**CCR-VIA -- COMITATO DI COORDINAMENTO REGIONALE PER LA
VALUTAZIONE D'IMPATTO AMBIENTALE**

Giudizio n° 3296 del 03/12/2020

Oggetto: Relazione di risposta al Giudizio CCR-VIA n. 3238 del 17/09/2020

Valutazione diffornità ai sensi dell'art. 29 c.2 del D.Lgs. 152/06
Di Giampietro Loris – Impianto recupero rifiuti – Collecervino
Impianto di recupero rifiuti inerti non pericolosi

Fig.3 – Attuale condizione dell'impianto di recupero

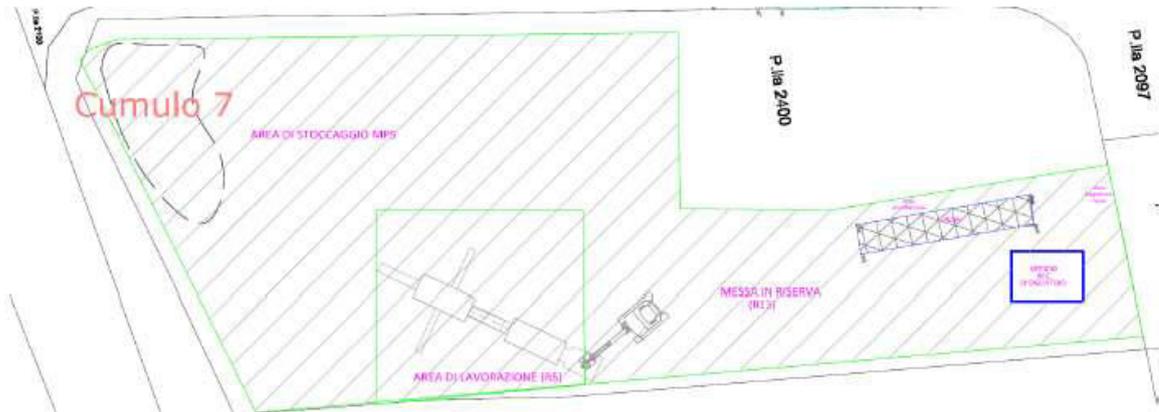
DIFFORMITÀ	DESCRIZIONE	IMPATTI PER L'AMBIENTE	AZIONI
Rilevata sagoma differente del massetto impermeabilizzato.	Il piazzale in massetto è stato realizzato con una superficie leggermente ridotta (ca 900 mq) rispetto a quanto previsto dal progetto (980 mq). La porzione di area non realizzata, incidente per meno del 20%, non era destinata alla messa in riserva (R13) e trattamento di rifiuti (RS). (v.si allegato 3 - Tavolo 1.3)	Ai fini ambientali è importante evidenziare che nella porzione di area non realizzata, conformemente al progetto, non sono stati stoccati rifiuti ma esclusivamente <u>materiali già trattati</u> . Dalle analisi svolte da ARTA su campioni di acque sotterranee prelevate da due piezometri (p.ti Pz2 e Pz3), a ridosso di tale area, <u>non</u> sono stati evidenziati superamenti delle CSC. <u>Non si rilevano pertanto impatti sull'ambiente idrico sottostante.</u>	La ditta con SCIA del 10.12.2019 ha sanato tale difformità (v.si allegato 3 - Tavolo 1.4). Con successiva CILA del 14.02.2020, ha richiesto di ampliare la superficie impermeabilizzata anche per una parte di sito destinata allo stoccaggio delle MPS (v.si allegato 3 - Tavolo 1.5-1.6). Con riferimento all'AUA la modifica è stata comunicata agli Enti competenti con nota del 28.02.2020. Ritenendo che tale intervento non modifichi la potenzialità autorizzata di trattamento e stoccaggio di rifiuti e che non si apportano impatti negativi e significativi per l'ambiente ma, al contrario, andando ad incrementare le misure previste dall'allegato 5 al DM 05.02.98 e s.m.i., si garantisce una maggiore tutela delle matrici suolo e acqua sotterranee, si è ritenuto che la modifica possa essere considerata come non sostanziale. L'ARTA Ditr.CH con nota del 17.04.2020, tenendo conto di tutte le modifiche apportate e comunicate, ha <u>evidenziato la conformità all'autorizzazione vigente (oV.1)</u> . Il Comune ha attestato con nota del 12.05.2020 che <u>le opere realizzate sono conformi agli elaborati progettuali</u> . Inoltre, con la propria relazione definita: "Relazione di accertamento" del 19.05.2020 (oV.2) ha ratificato che "..... <u>non sono riscontrate difformità rispetto alla CILA.</u> "

Ubicazione del sistema di raccolta e trattamento delle acque meteoriche	Il piazzale impermeabilizzato era dotato di pendenza e cordoli di contenimento che indirizzavano le acque meteoriche verso caditoia di raccolta invece che verso cunetta. Il sistema di trattamento delle acque meteoriche era	Il sistema di raccolta delle acque meteoriche con caditoia può essere ritenuto ragionevolmente e significativamente equivalente a quello con cunetta. <u>Nessun impatto per l'ambiente.</u>	L'esatta ubicazione del: <ul style="list-style-type: none"> • sistema di trattamento, • della pesa, • della recinzione, è stata sanata con SCIA del 10.12.2019.
	tecnicamente realizzato in tutte le sue parti ma semplicemente leggermente traslato rispetto all'elaborato planimetrico.		Il sistema di raccolta delle acque è stato ottimizzato realizzando il sistema riportato in <u>fig.2</u> , dal quale si può verificare la realizzazione di una rete di raccolta con più caditoie che intercettano l'acqua meteorica in scorrimento.

Ubicazione della pesa	L'ubicazione della pesa risulta essere leggermente traslata rispetto all'elaborato planimetrico.	<u>Nessun impatto per l'ambiente.</u>	
Recinzione con barriere New jersey	Un tratto della recinzione è stato realizzato con muretto e rete elettrosaldata. La restante parte con barriere New Jersey in dis	I pannelli New Jersey hanno assolto alla funzione di confinamento dell'area dell'impianto. <u>Nessun impatto per l'ambiente.</u>	L'ARTA Ditr.CH con nota del 17.04.2020, tenendo conto di tutte le modifiche apportate e comunicate, ha <u>evidenziato la conformità all'autorizzazione vigente (oV.1)</u> . Il Comune ha attestato con nota del 12.05.2020 che <u>le opere realizzate sono conformi agli elaborati progettuali</u> . Inoltre, con la propria relazione definita: "Relazione di accertamento" del 19.05.2020 (oV.2) ha ratificato che "..... <u>non sono riscontrate difformità rispetto alla CILA.</u> "

Sistema di bagnatura dei pneumatici delle ruote dei mezzi di trasporto materiali	Viene contestata la non realizzazione di un sistema di bagnatura dei pneumatici dei mezzi. Si ritiene opportuno precisare che la bagnatura dei pneumatici dei mezzi avveniva mediante umidificazione delle aree di transito e non applicando getti d'acqua direttamente sulle ruote. La realizzazione di un sistema a irrorazione diretta di acqua sui pneumatici, come spiegato nella prossima colonna, è stato ritenuto NON efficace per l'abbattimento della polverosità anzi con effetti peggiorativi sulle condizioni di pulizia della sede stradale. Nelle planimetrie approvate dal CCR VIA e autorizzate con AUA 2018, NON è infatti stato inserito un impianto specifico di bagnatura e raccolta acque.	E' importante evidenziare, in via preminare, che la strada comunale di accesso al sito non era asfaltata ma realizzata con misto di cava caratterizzato dalla presenza di terra e pietre. Pertanto, la eventuale bagnatura dei pneumatici dei mezzi in uscita dal sito ne avrebbe peggiorato notevolmente lo stato sporcando anche il successivo tratto asfaltato fino ad arrivare alla strada provinciale. La ditta ha invece ritenuto di maggiore efficacia dotare il sito che la strada comunale di ugelli di umidificazione per l'abbattimento della polverosità e salvaguardare le parti asfaltate sia comunale che provinciale (v.si <u>fig.3</u>). Così facendo sono state adottate <u>significative misure di mitigazione alternative ed efficaci per l'abbattimento delle emissioni diffuse</u> .	Nel 2020 la ditta, nell'ottica del miglioramento funzionale del proprio sito e dell'area prospiciente, ha provveduto ad asfaltare il tratto di strada comunale. Inoltre, a seguito di invio di CILA, ha realizzato un nuovo sistema di raccolta e trattamento delle acque derivanti dalla bagnatura dei pneumatici dei mezzi in uscita dal sito. (v.si allegato 3 Tavolo 1.5-1.6). L'ARTA Ditr.CH con nota del 17.04.2020, valutando il sistema di trattamento acque bagnatura ruote ha espresso parere positivo. (oV.1).

Infine, in merito ai rifiuti posti in messa in riserva all'interno del sito al momento del sequestro, la ditta ha fatto presente che questi sono stati inviati presso altri impianti di trattamento. Rimane solo un piccolo cumulo (n.7) da circa 200 mc, stoccato su area impermeabilizzata e costituito da materiali inerti già trattati in R5 e da una piccola parte di rifiuti derivati dalle operazioni di ampliamento del piazzale.

Per tale cumulo si prevede la re-immissione nel processo di trattamento R5 al fine di produrre MPS.

Per quanto evidenziato in tabella e già accertato da ARTA Dist. Chieti e Comune di Collecervino nei pareri di conformità il tecnico della Ditta ritiene che l'impianto di trattamento rifiuti, ubicato sulla particella catastale n.2400, foglio 8, possa essere considerato conforme al progetto valutato con Giudizio CCR-VIA 2844 del 16/11/2017 poiché tutte le difformità evidenziate sono state sanate e chiede al CCR-VIA di chiarire se l'impianto ubicato sulla particella catastale n. 2400, sanato nelle difformità rilevate, possa essere ritenuto idoneo alla sua riattivazione secondo le disposizioni autorizzative in essere.
